**RAPPORT DE LA CLIGEET RELATIF AU PROJET D'EXTENSION
DE L'UNITE NORD – INB 168 « Usine Georges Besse II »
Orano Tricastin**

Adopté à la majorité des votes exprimés par les membres du Bureau le 22 mars 2024

Mémoire en réponse à la CLIGEET	
Projet Extension GBII Nord – Dossier des demandes d'autorisation de modification de l'INB 168 et de permis de construire	Page : 1/35

Etude de maîtrise des risques – Principe d'implantation des grues

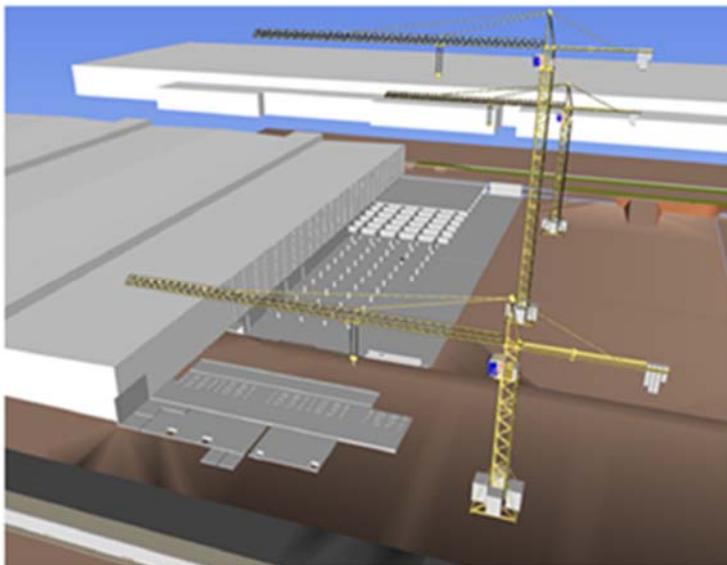
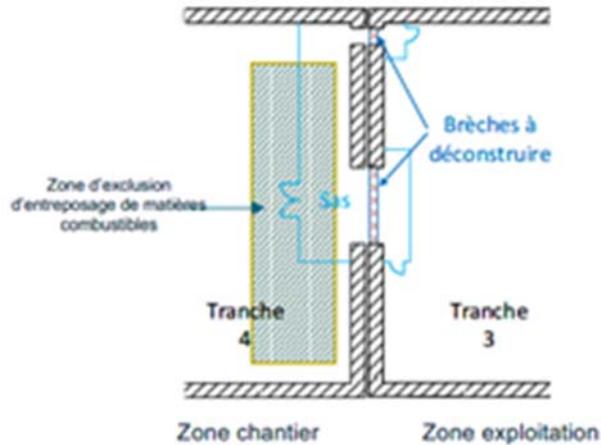
§ 2.3 page 9 : Il aurait été intéressant d'avoir des schémas avec implantation des grues, ouverture / fermeture des voiles en fonction de l'avancement du chantier pour présenter la coactivité / le risque de chute de la grue, ...

Comment se fait l'ouverture de la brèche pour ne pas endommager le matériel / les conduites procédé, ... présentes côté module en exploitation ?

Pour des raisons de confidentialité des informations sensibles, les vues d'implantation de l'installation et du chantier ont été occultées du dossier d'enquête publique.

Une vue du chantier, un schéma de principe de l'implantation des grues, ainsi qu'un schéma de principe de l'ouverture du voile entre la zone en chantier et la zone en exploitation ont été partagés en réunion de présentation du dossier avec le groupe de travail de la CLIGEET le 19 janvier 2024 (voir diapositives ci-dessous).

Les opérations d'ouverture du voile sont réalisées par découpe de blocs béton depuis la tranche 4 en chantier dans le sas de confinement mis en œuvre à cet effet. Le mode opératoire de déconstruction mis en œuvre permet, grâce à l'utilisation de chariot automoteur retenant les blocs béton du côté de la tranche 4 en chantier, de s'affranchir de toute chute de blocs du côté de la tranche 3 en exploitation et de les évacuer directement du côté de la tranche 4.

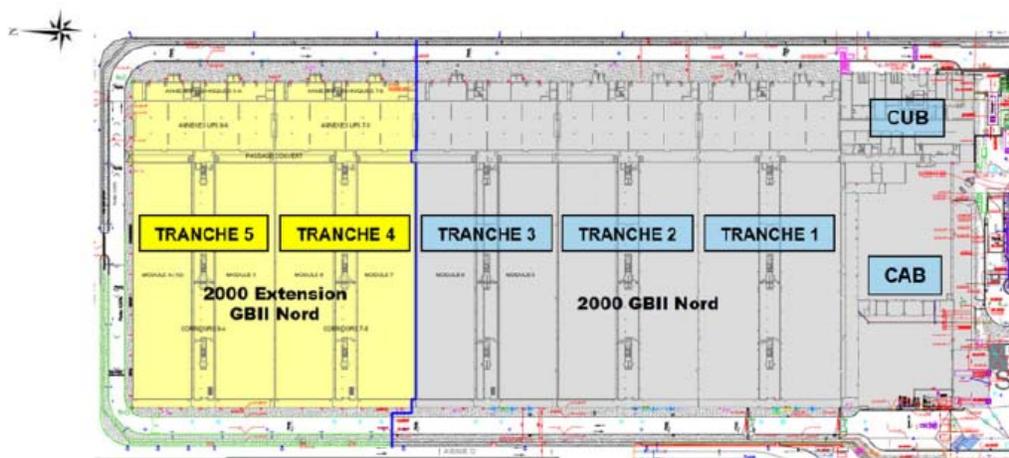
Figure 4 page 15 & Figure 5 page 17 : Pourquoi y a-t-il 4 couloirs intermodules alors qu'il est censé y avoir 3 couloirs s'il y a 6 modules sur l'unité Nord actuellement ?

La représentation qui est donnée est celle de l'unité Sud, avec ses 4 modules.

Il s'agit d'une erreur dans le plan. La figure correcte avec l'implantation du projet d'extension est la suivante :

La figure 33 de la page 84 du chapitre 3 « Etat initial de l’environnement » de l’étude d’impact est redonnée ci-dessous :

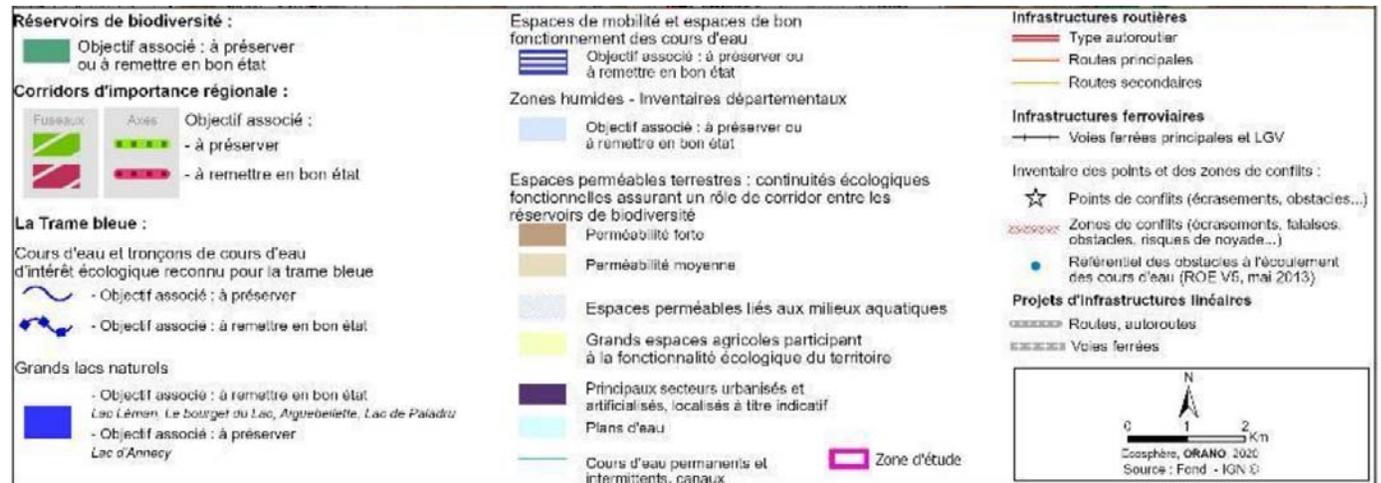
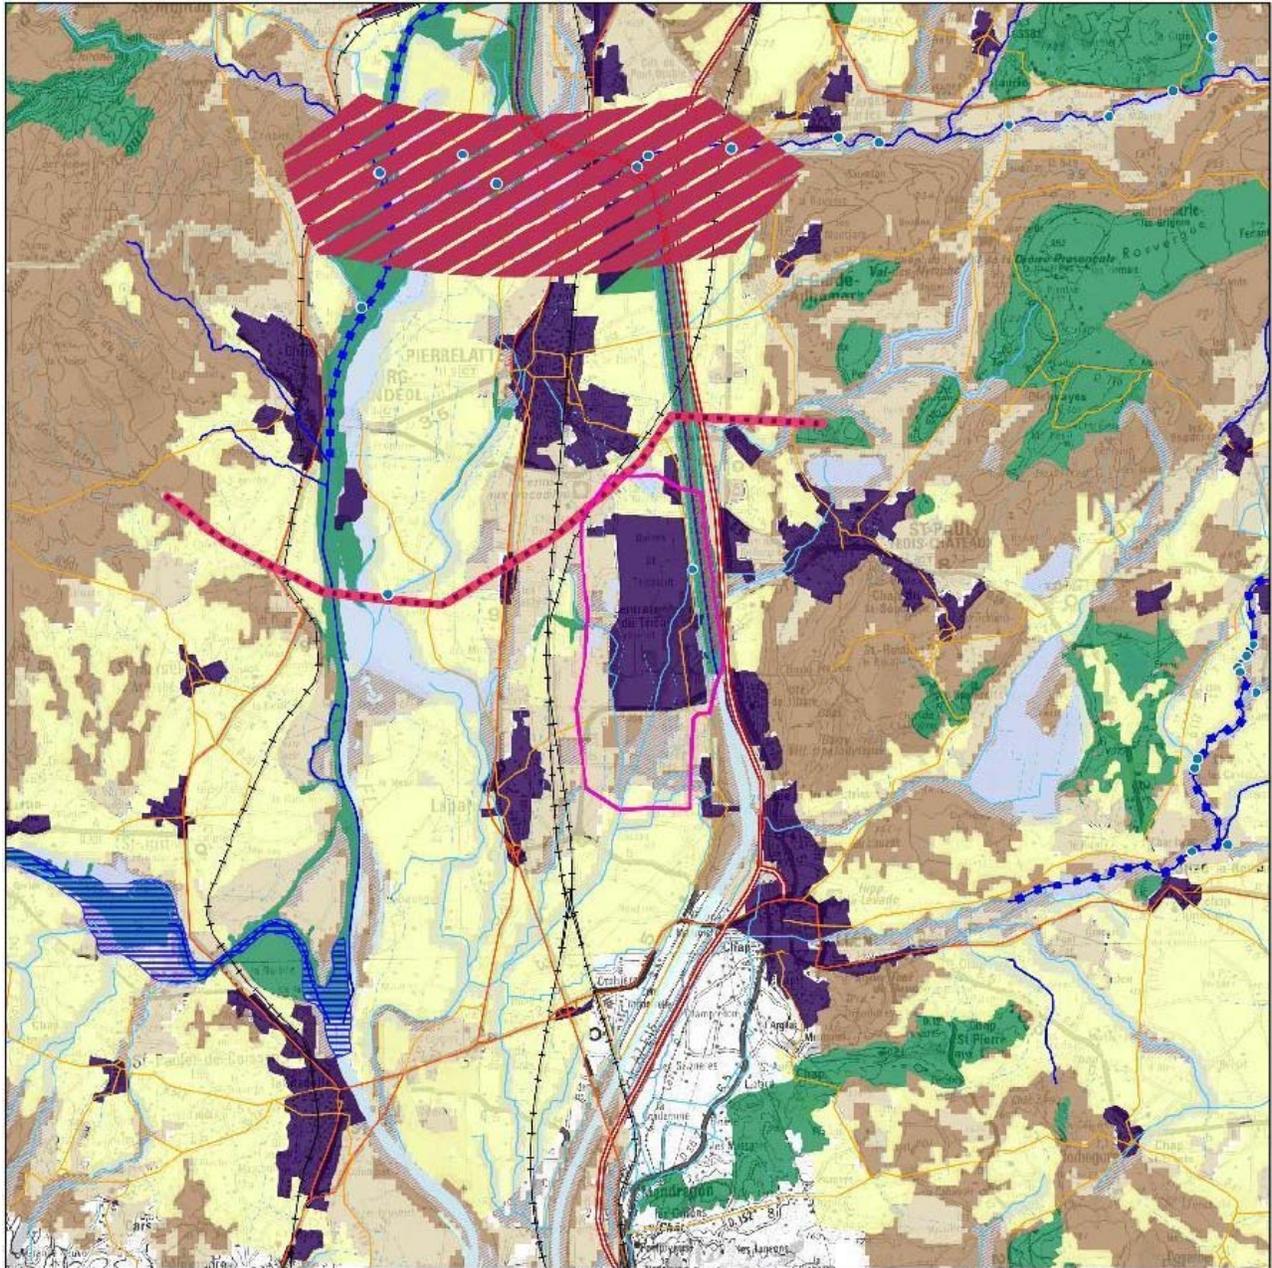
Figure 33 page 84 : La figure n’est pas lisible. Merci de la transmettre en meilleure définition.
